调整对比图

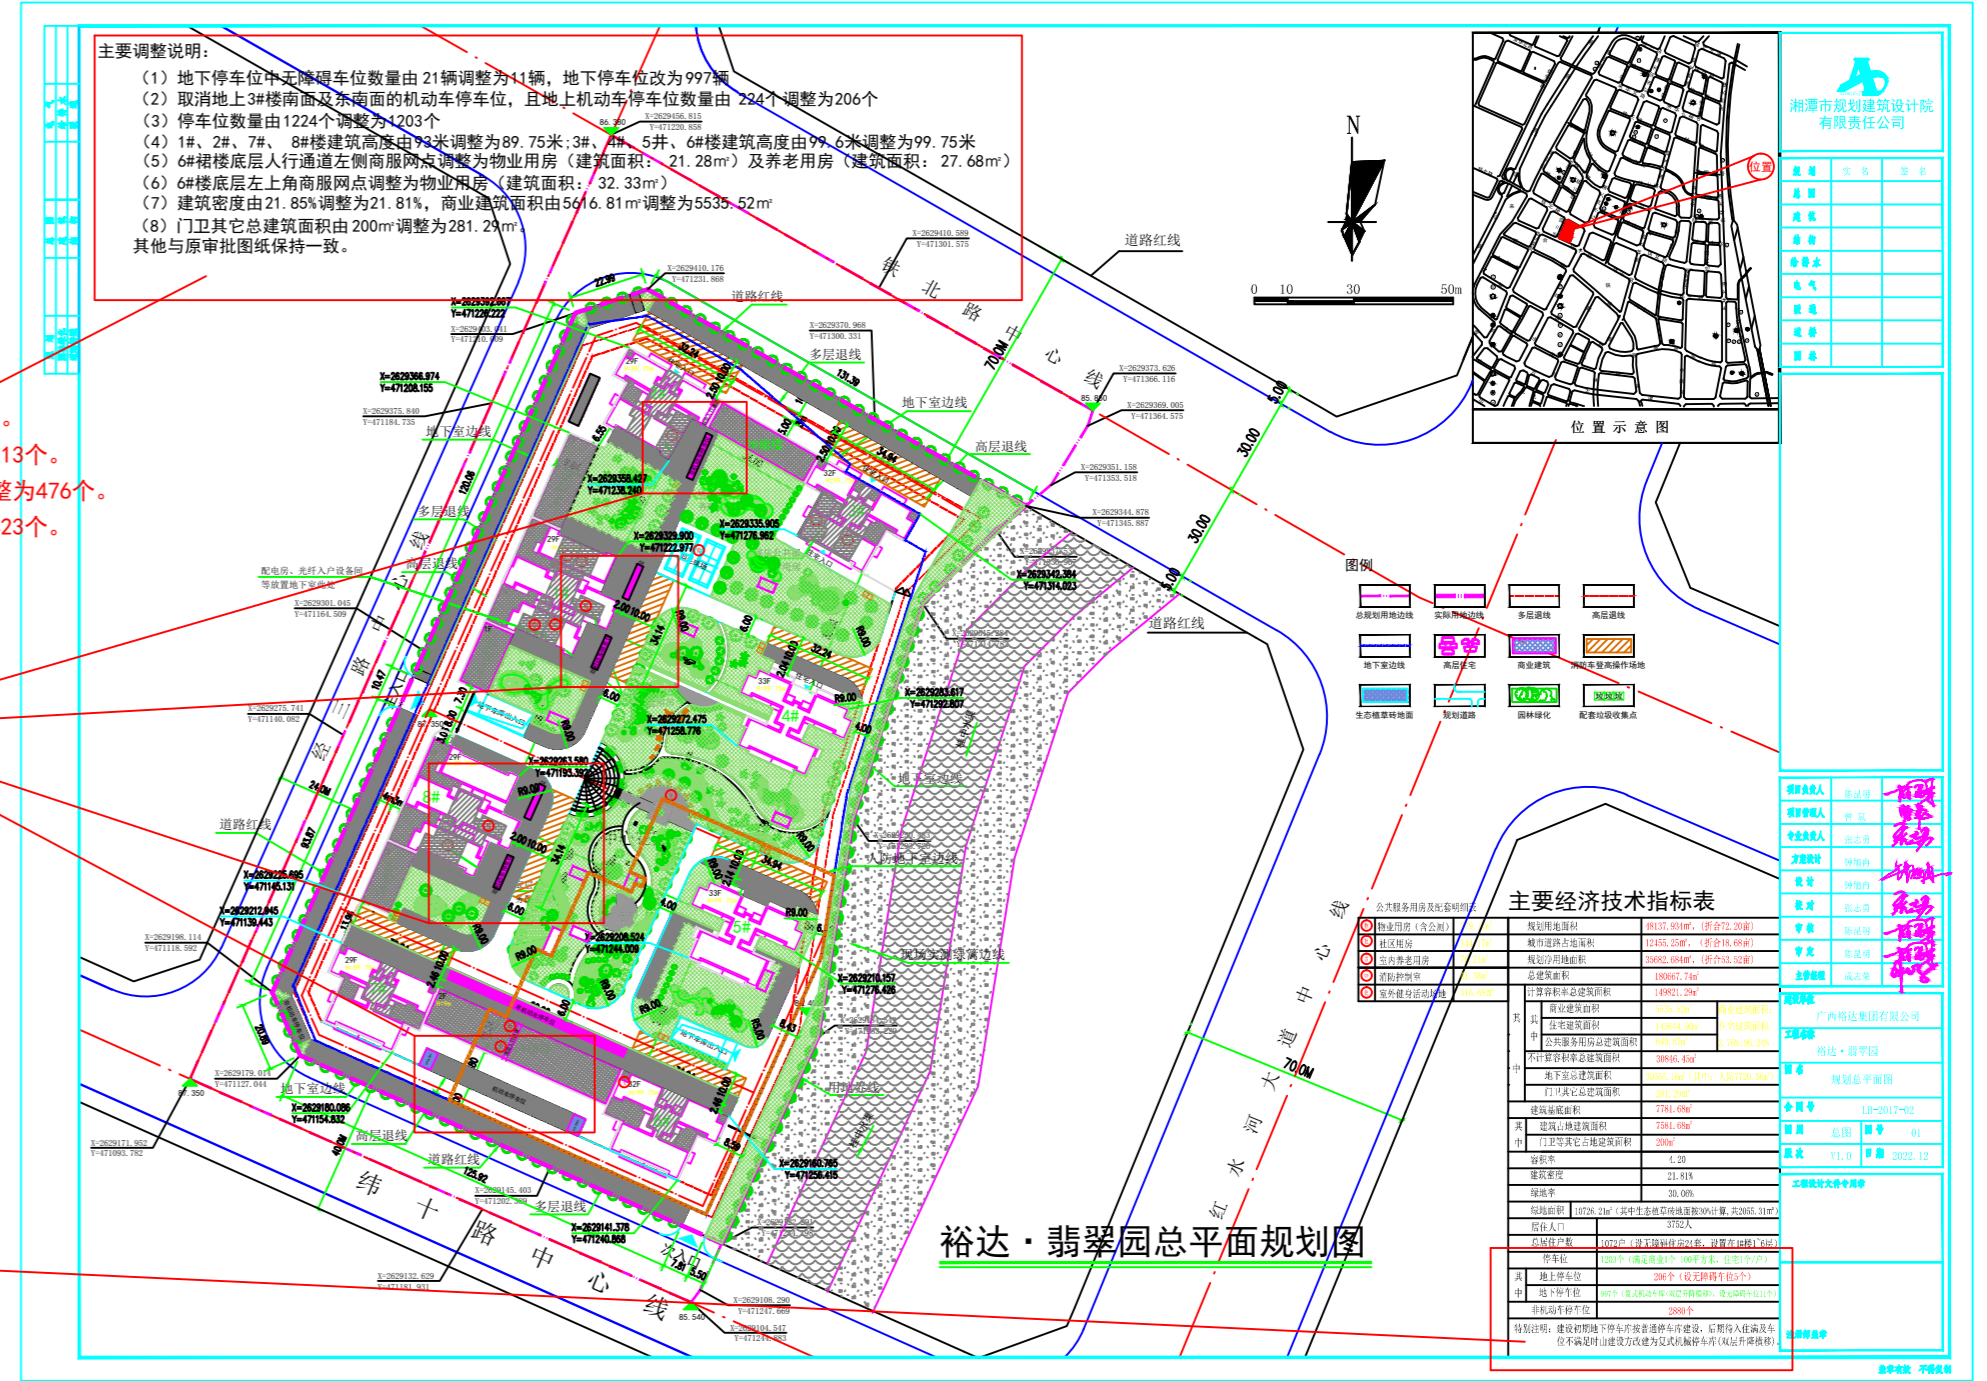
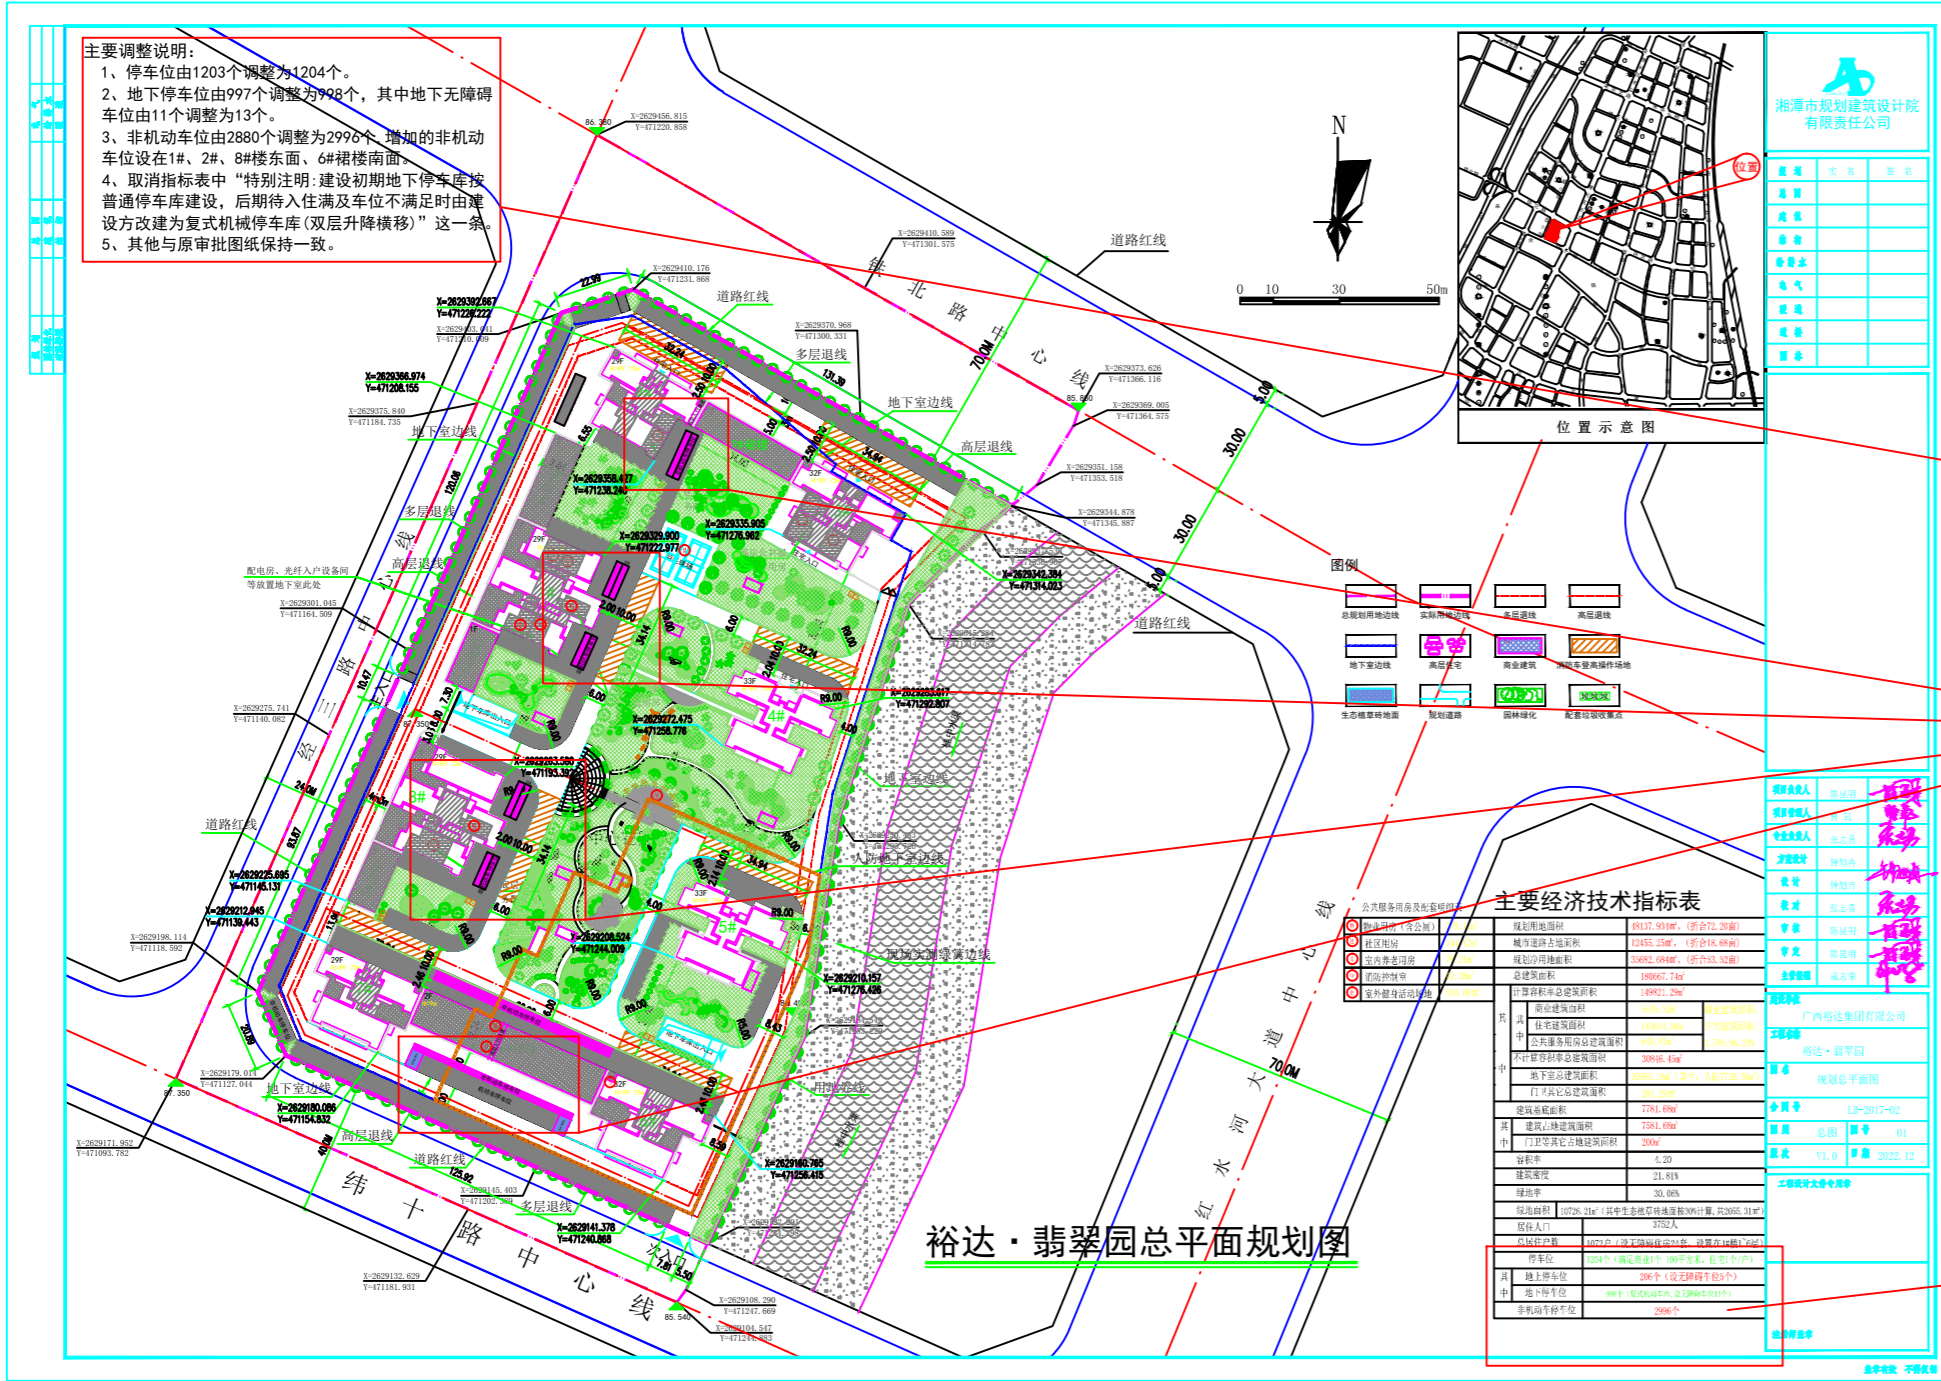
- (1) 地下停车位由997个调整为998个。
- (2) 地下无障碍停车位由11个调整为13个。
- (3) 地下复式机动车停车位由662个调整为476个。
- (4) 地下标准停车位由240个调整为423个。

1#、2#、8#楼东面、6#裙楼南面增加非机动车位

- (1) 停车位由1203个调整为1204个。
- (2) 地下停车位由997个调整为998个，无障碍停车位由11个调整为13个。
- (3) 删除““双层升降横移””。
- (4) 非机动车停车位由2880个调整为2996个。
- (5) 删除“特别注明：建设初期地下停车位按普通车库建设，后期待入住满及车位不足时由建设方改建为复式机械车库。”
